PROYECTO: “PASEO AGUADULCE”.

**RESPUESTA A AMPLIACIÓN DE INFORMACIÓN
SOLICITADA MEDIANTE EL OFICIO DEIA-DEEIA-AC- 0132-
3006-2023.**

Panamá, 30 de junio de 2023
DEIA-DEEIA-AC-0132-3006-2023

Observación 3: 6.6 Hidrología:

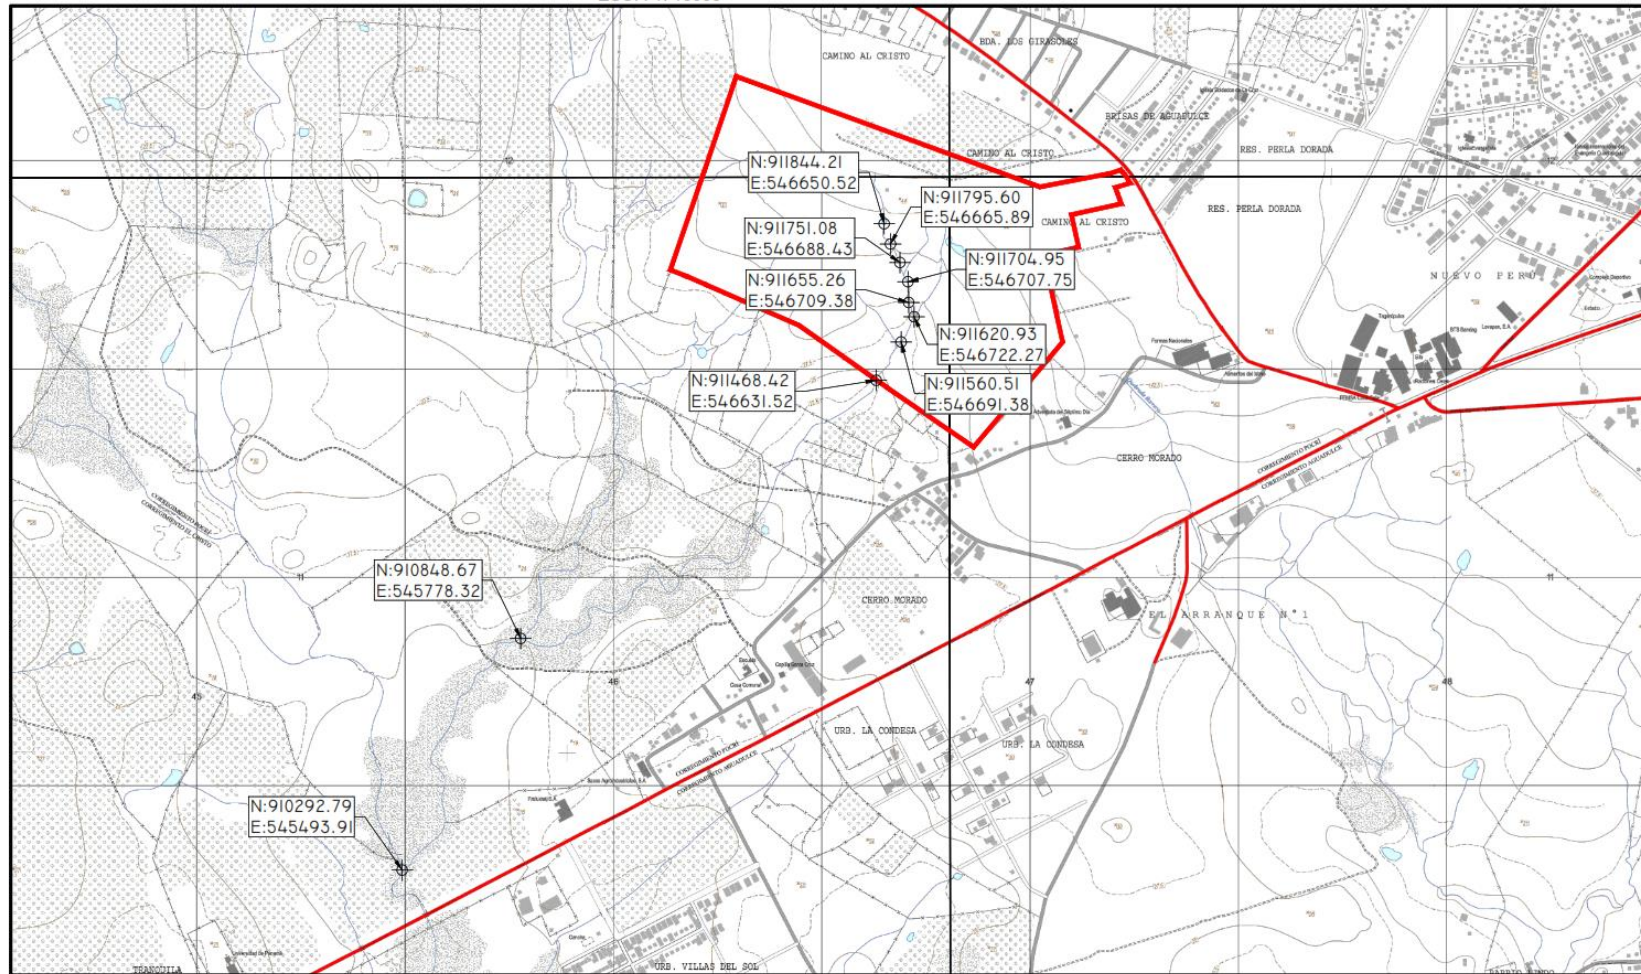
Observación 3: 6.6 Hidrología: La sabana central del distrito de Aguadulce está incluida dentro de la Cuenca del río Estero, mismo que no drenan a la cuenca del Río Grande, y tampoco a la del río Santa María, drena directamente a la Bahía de Parita. El río Estero tiene afluentes como Membrillar y el río Simón Gómez; este último nace en el sector sur de El Cristo y Las Mineras, en la circunscripción de Pocrí de Aguadulce. Este afluente tiene una longitud aproximada de 8km, hasta su confluencia con el río Estero. Sin embargo, en la página 98 muestra la trayectoria de las cárcavas que forman parte de la red hídrica del río Simón Gómez. Se trata de arroyos con flujo estacional totalmente dependientes de las lluvias. Los arroyos en conjunto, alcanzan aproximadamente 650mt de longitud dentro del terreno del proyecto. Aclarar: • Presentar plano o mapa del recorrido del arroyo mediante coordenada UTM WGS 84, con relación al proyecto ya que

pasa por el área propuesta del proyecto e indicar a que distancia iniciara el proyecto del arroyo o quebrada descrito cumpliendo con con la Ley N° 1 del 3 de febrero de 1994 (Ley Forestal). De acuerdo a lo establecido en el artículo 23, que indica lo siguiente En los ríos y quebradas, se tomará en consideración el ancho del cauce y se dejará a ambos lados una franja de bosque igual o mayor al ancho del cauce que en ningún caso será menor de diez (10) metros. • Presentar medidas de mitigación para la protección de la quebrada.

- Se aporta en la siguiente página el plano en donde se demarca el recorrido del arroyo estacional con coordenadas, adicionalmente se presenta otro plano en donde se demarca la servidumbre hidrológica que se respetará en este arroyo, conforme a lo establecido en el artículo 23 de la Ley Forestal que será de 10 mts, y que será la distancia entre este sitio y el área de inicio del proyecto.

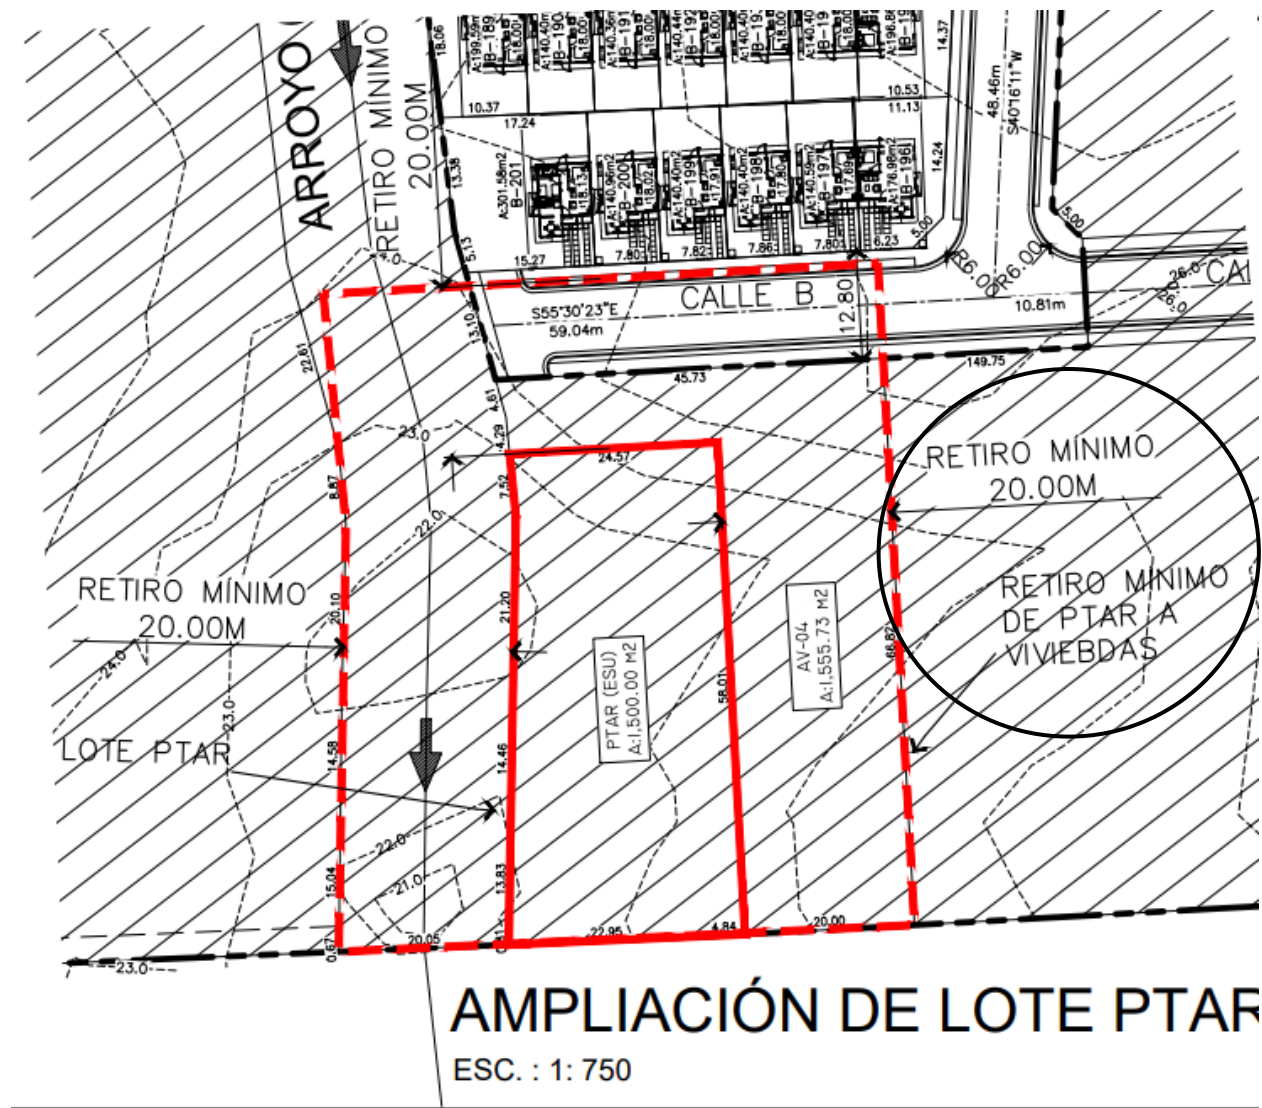
***Observación 4:** El Ing. Rene Chan Marín indicó que el área señalada como bosque de galería será respetado conforme a lo establecido en las normativas, por lo que esta área sería recomendable solicitarle al promotor, presentar un plano donde se muestre el recorrido completo de la fuente hídrica existente en el área, e identificar el bosque de galería que indican respetarán, respecto a la distribución espacial de todos los componentes del proyecto.*

Adicional, de acuerdo a la imagen contenida en la página 98 del EsIA, delimitar en el plano los radios de protección del nacimiento de la fuente hídrica existente dentro del polígono a desarrollar, y presentar las coordenadas de dicha área.

Observación 4: El plano en donde se aporta la servidumbre hidrológica del arroyo estacional o quebrada que transcurre por la propiedad fue aportado en la respuesta a la observación 1, página 16. Adicionalmente se aportó otra hoja de plano en donde se aprecia el retiro de la servidumbre hidrológica conforme a la Ley Forestal que se estará conservando y que será de 10 mts.

POLIGONO PTAR PASEO AGUADULCE

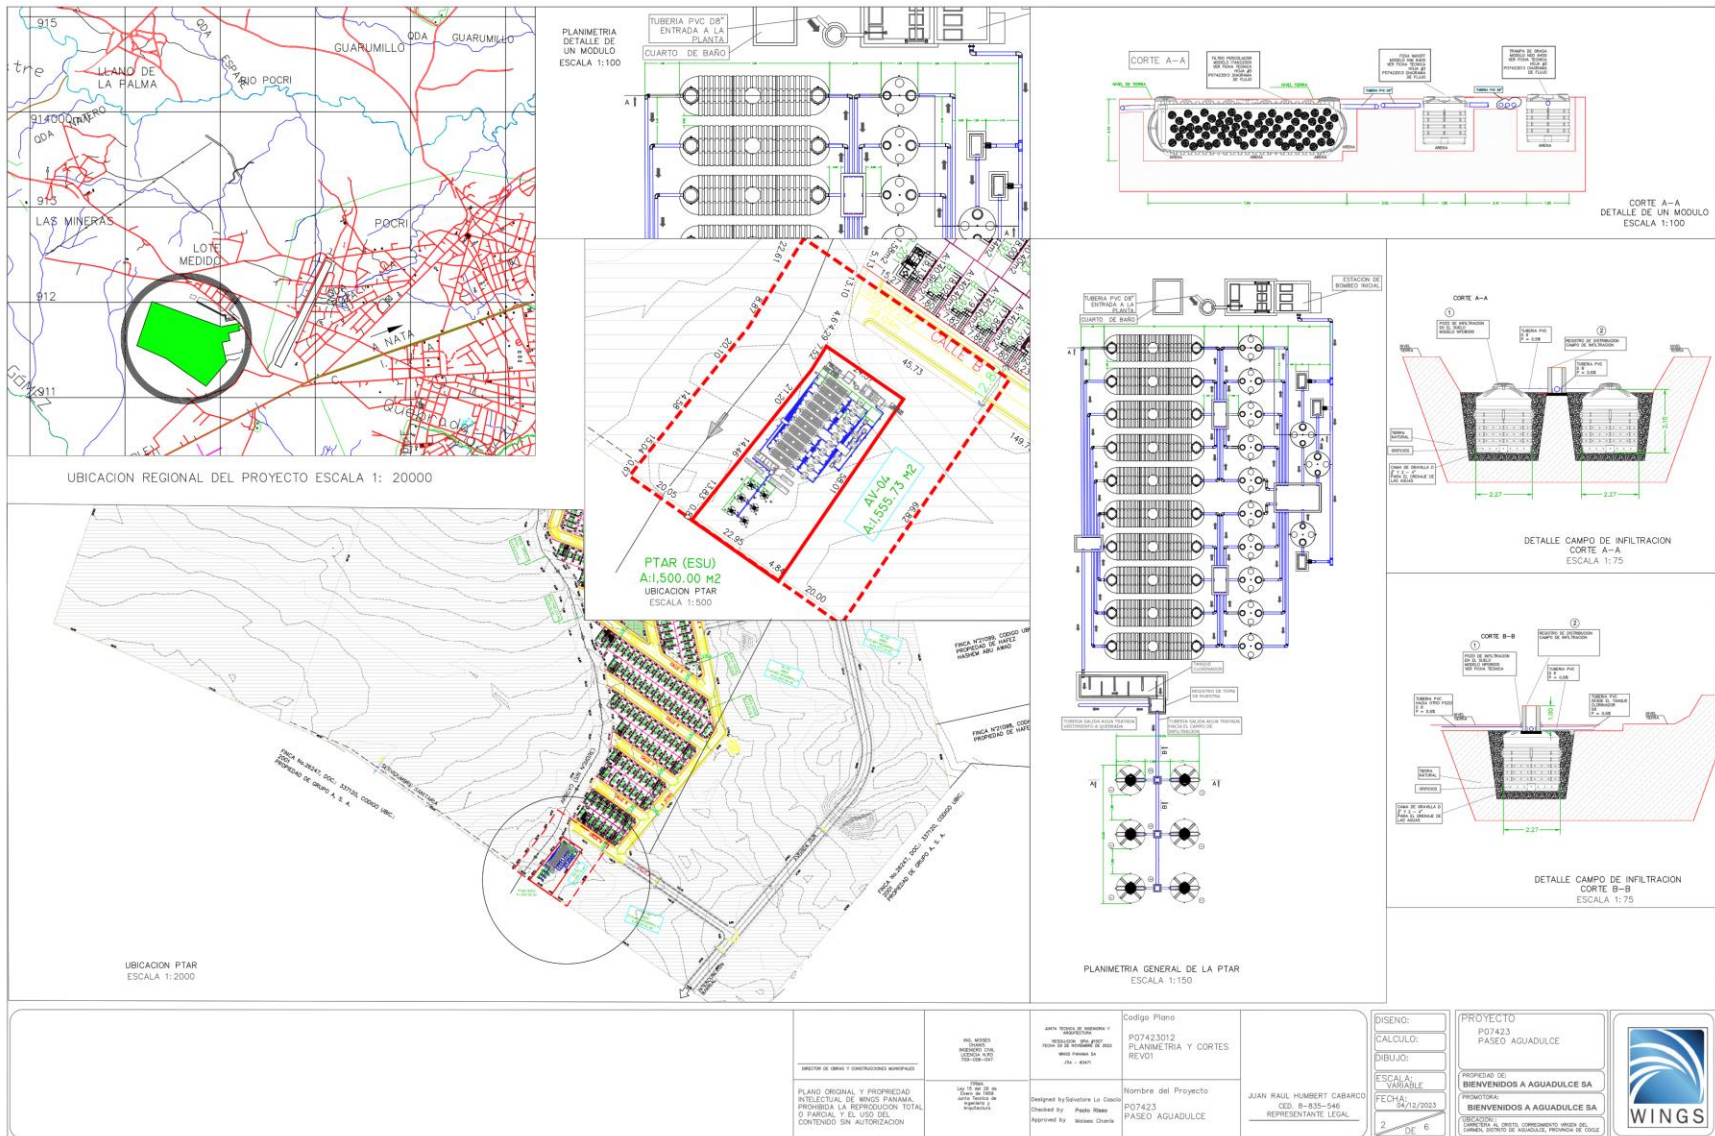
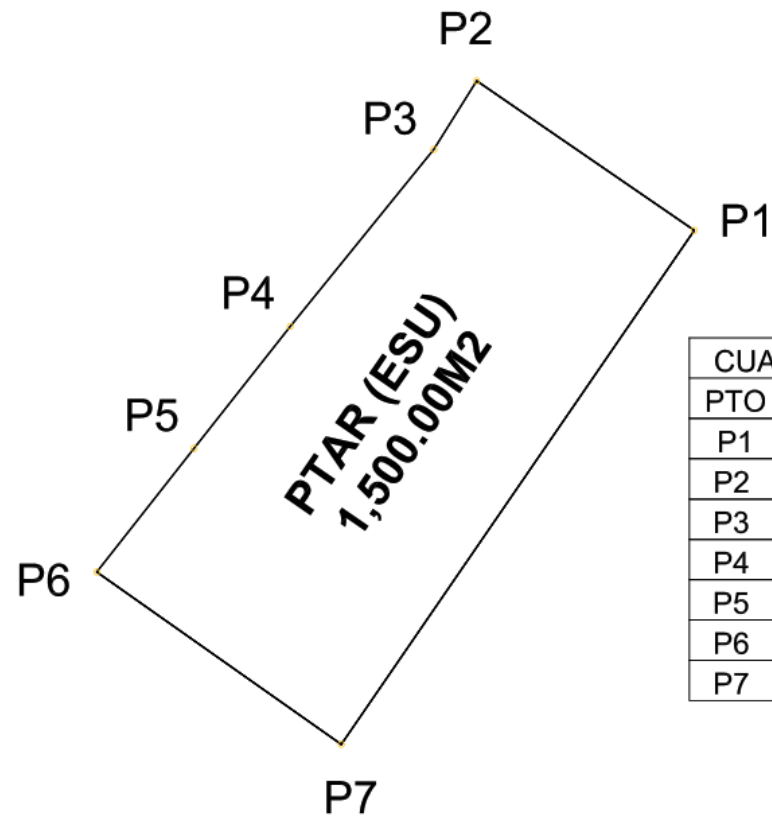
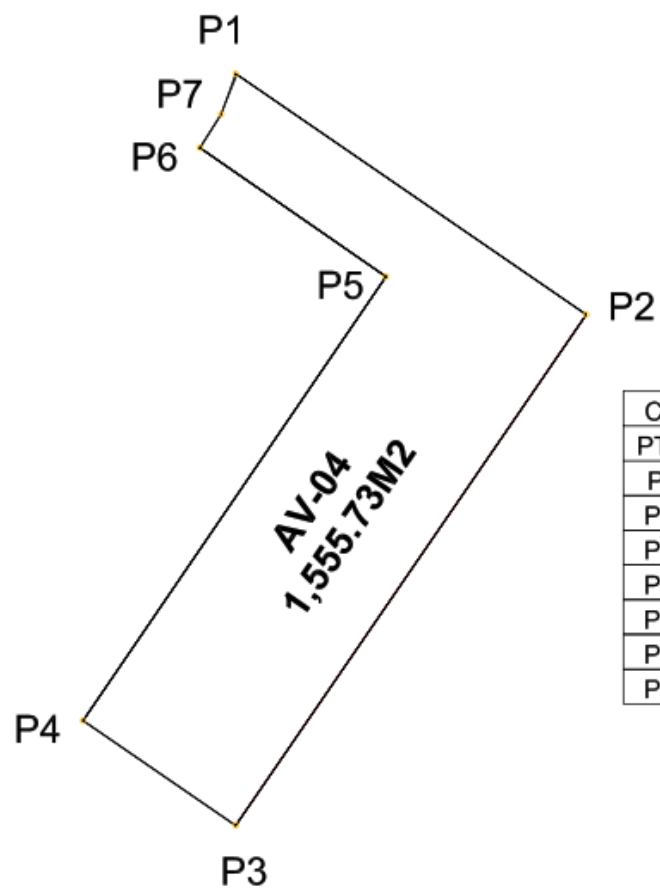
Observación 7: Se observa que el drenaje o arrollo propuesto para la descarga de la PTAR no cuenta con agua, ni con caudal al momento de realizar la inspección, Por lo que se indica preguntar qué otra alternativa propondría el promotor para la descarga de la planta de tratamiento.

Para ilustrar este sistema se aporta en las siguientes páginas la Memoria Técnica Descriptiva y los croquis en donde se aprecian las coordenadas de ubicación de la PTAR y el área que abarcará de 1,500.00 mts 2 (que incluye la zona de percolación) y el área de retiro de esta zona que cuenta con 1,555.73 mts 2, que consiste en un área verde AV04, según se puede apreciar en el contenido de este documento y en el plano o croquis en mención.

A la salida de la planta de tratamiento, **como opción a la descarga directa en el arroyo estacional de las aguas tratada en un cuerpo de agua superficial, estamos proponiendo un sistema de infiltración en el suelo, por medio de una serie de pozos verticales en material plástico.**

El sistema está calculado por el volumen de agua a tratar diario de la planta. La superficie necesaria se coloca en el espacio a lado de la planta de tratamiento, según el detalle indicado en el plano adjunto.

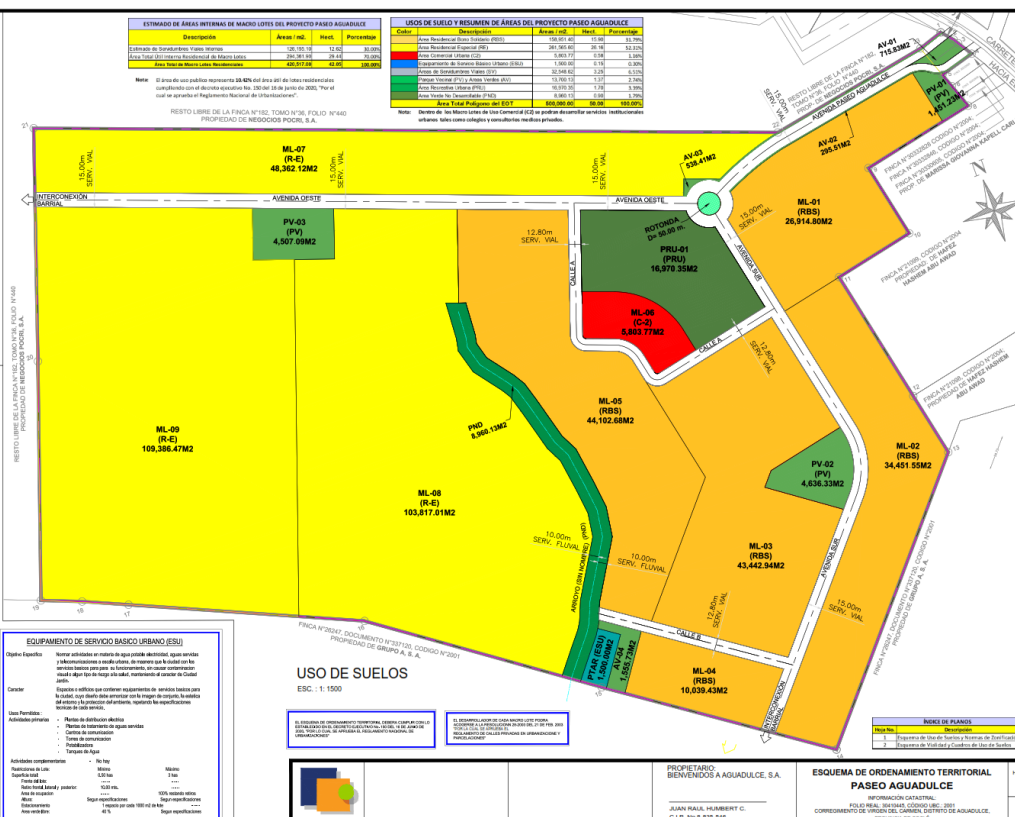
"...En la página 8. Punto 2.2 Una breve descripción del proyecto, obra o actividad, en el desglose de los lotes mencionan: (2) macro lotes para el código Parque vecinal (Pv) y en la página 52 en el plano de diseño de zonificación del EOT se observan 5 lote del código Pv, aclarar...".

- En el plano de zonificación se indicaron: dos (2) Parques Vecinales (PV), un (1) Área Recreativa Urbana (PRU) y cuatro (4) Áreas Verdes como se aprecia en la imagen que se presenta en la página siguiente.
